改善箇所説明図

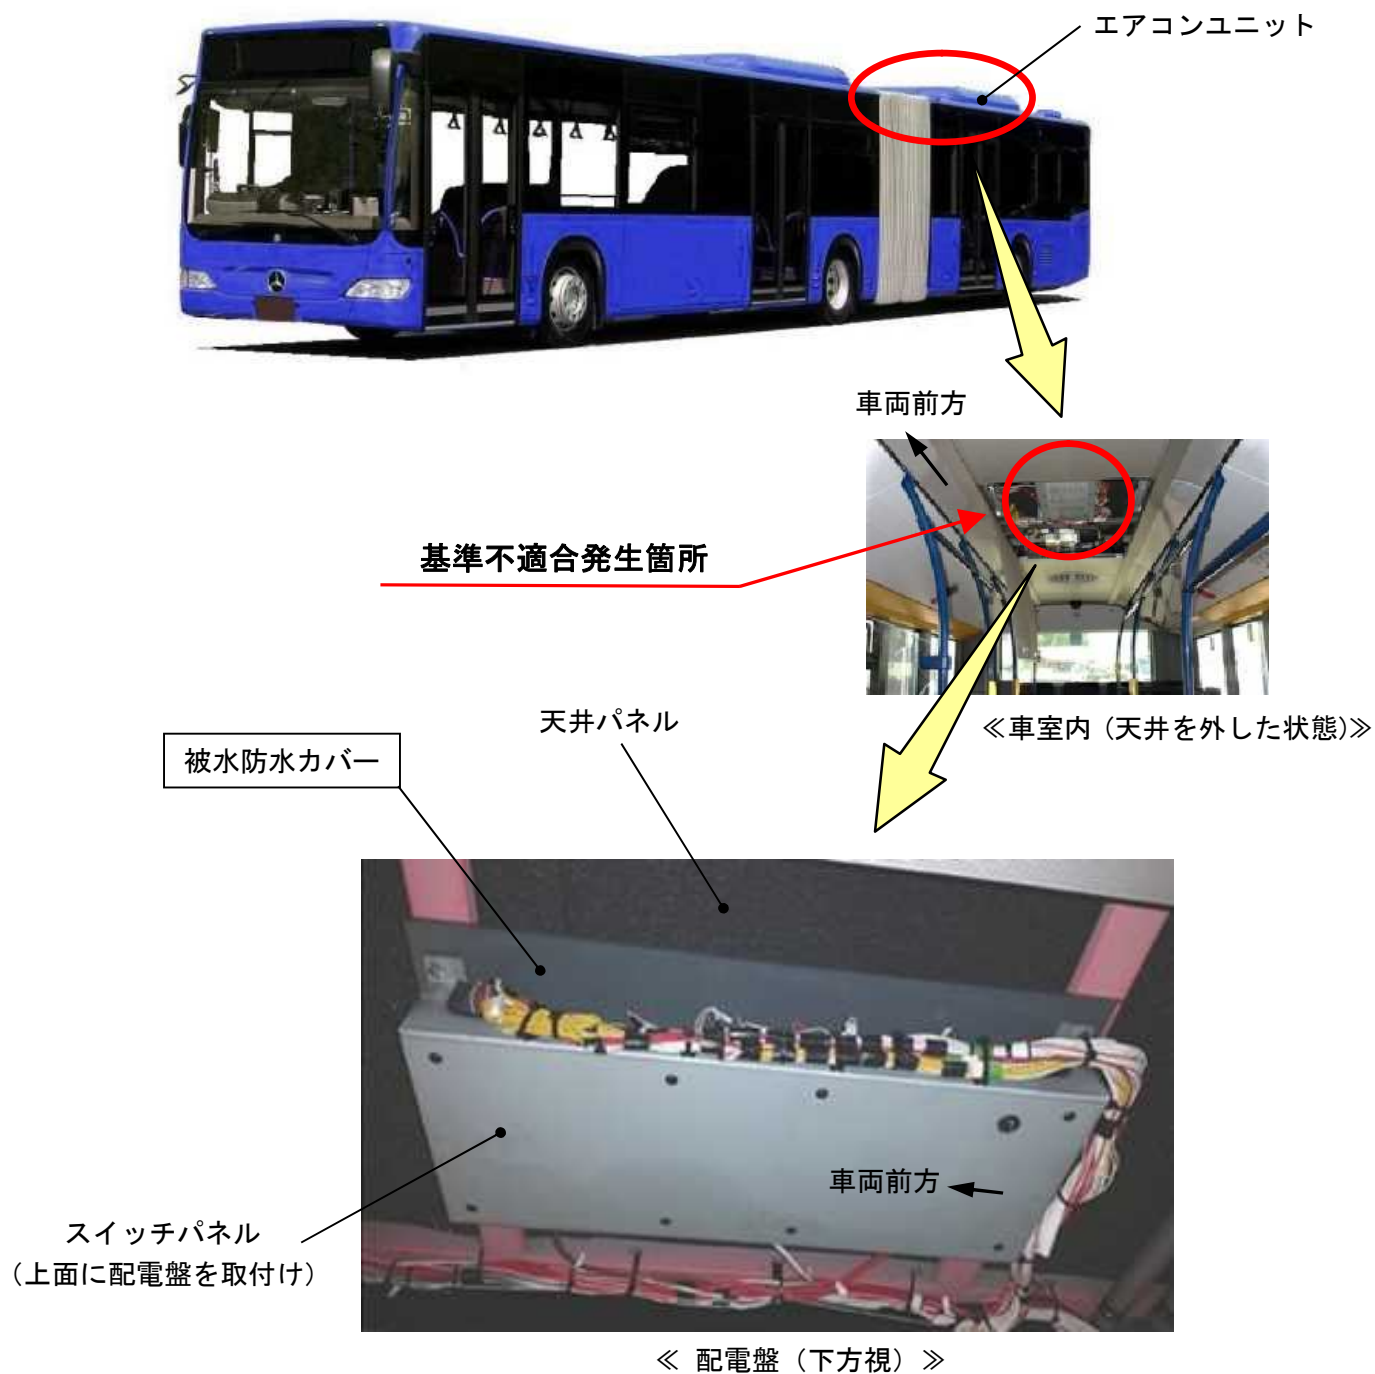
連節バスの後側車両において、天井エアコンユニット部の天井パネル下面に生じた結露水が配電盤への滴下を繰り返すことがある。そのため、配電盤内の電気回路が腐食によって短絡して警告灯の誤点灯等が生じ、最悪の場合、火災に至るおそれがある。

全車両、配電盤上部に樹脂製の被水防止カバーを取り付ける。

注：□ は、追加する部品を示す。
